辛樂克颱風造成核能四廠二號機
反應器廠房淹水事件調查報告

行政院原子能委員會
核 能 管 制 處
九十七年十月八日

圖三 反應器廠房及控制廠房北側之廢料隧道

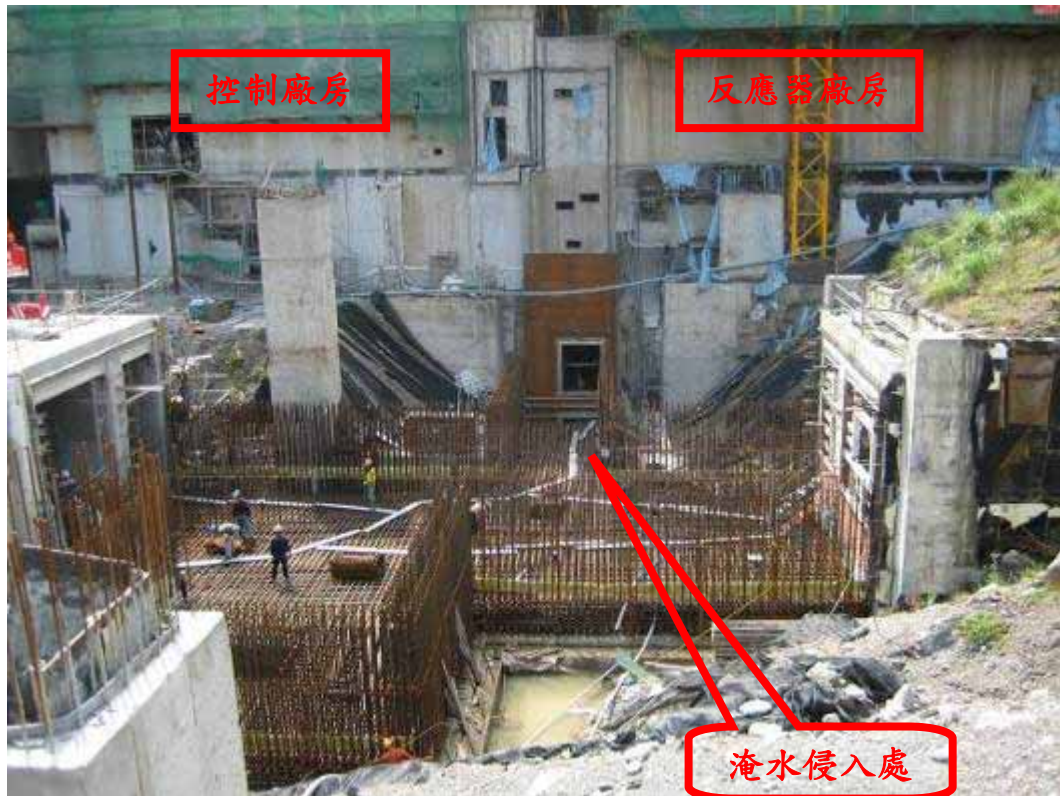
- (一) 二號機反應器廠房及控制廠房北側之廢料隧道(圖一、二)，尚未完工(圖三)，二號機反應器廠房牆面東北角處有三條管路連通進入廢料隧道，其中二條已完成安裝，一條尚未完成安裝(僅在二號機反應器廠房安裝處之牆面內有一短管)(圖四)，該短管臨時以管節封套封住，周圍再以矽膠暫時固定密閉於牆面之封板上，但後因廢料隧道淹水(圖五)，水頭將該支短管擠落(圖六)，雨水即由該開口處進入反應器廠房，流入 EL.-8200 樓層淹水約 2 公尺高(圖七)。
- (二) 若一次圍阻體相關管路完成裝置，則縱使反應器廠房 EL. -8200 淹水，亦不會影響位於該廠房中央同高度一次圍阻體內之設備，然因餘熱移除系統 C 串之配管作業尚未完成(圖八)，因此積水即從一次圍阻體穿越管之開口處漫入一次圍阻體內部，導致一次圍阻體內之抑壓池區域亦淹水達 2 公尺。(淹水區域如圖九)
- (三) 淹水前，圖三之廢料隧道區域配置有 4 台抽水機，其中 2 台(分別為 15、10 馬力)可由緊急柴油發電機帶動；另反應器廠房配置 8 台抽水機(均為 10 馬力之馬達帶動臥式集水泵(非沉水泵))，可自動切換改由柴油發電機供電。
- (四) 當未喪失外電時，二號機反應器廠房外 4 台抽水泵及廠房內 EL. -8200 之 8 台抽水泵可以將水排出，避免造成積水。惟 13 日深夜至 14 日凌晨

圖五 廢料隧道淹水（實際水位較照片上為高）

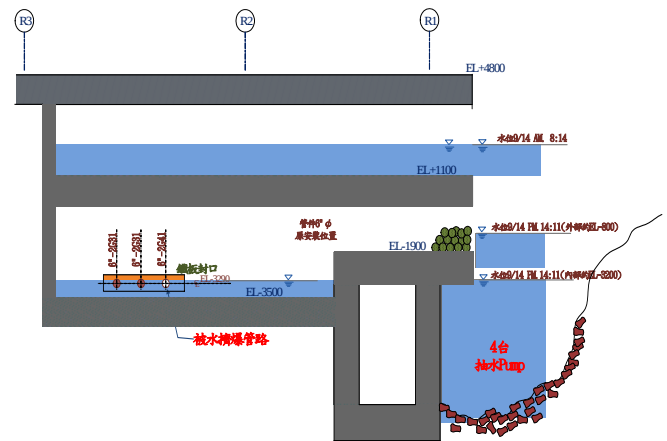
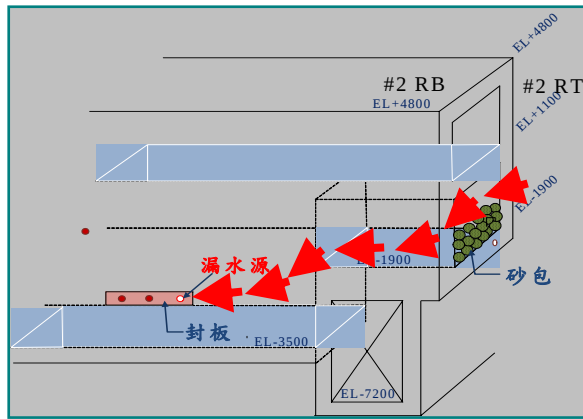
（五）由於雨勢過大，反應器廠房外 2 台抽水機之排水量不足以應付迅速累積之雨水，以致雨水漫過砂包（圖五）流入廠內，並擠開反應器廠房牆面上之短管，流入 EL. -8200，反應器廠房則因積水流入過大、過急，超過 8 台抽水機之排水量，最後導致積水淹過馬達，造成該 8 台抽水機失去抽水功能，並後續水淹至 2 公尺高。
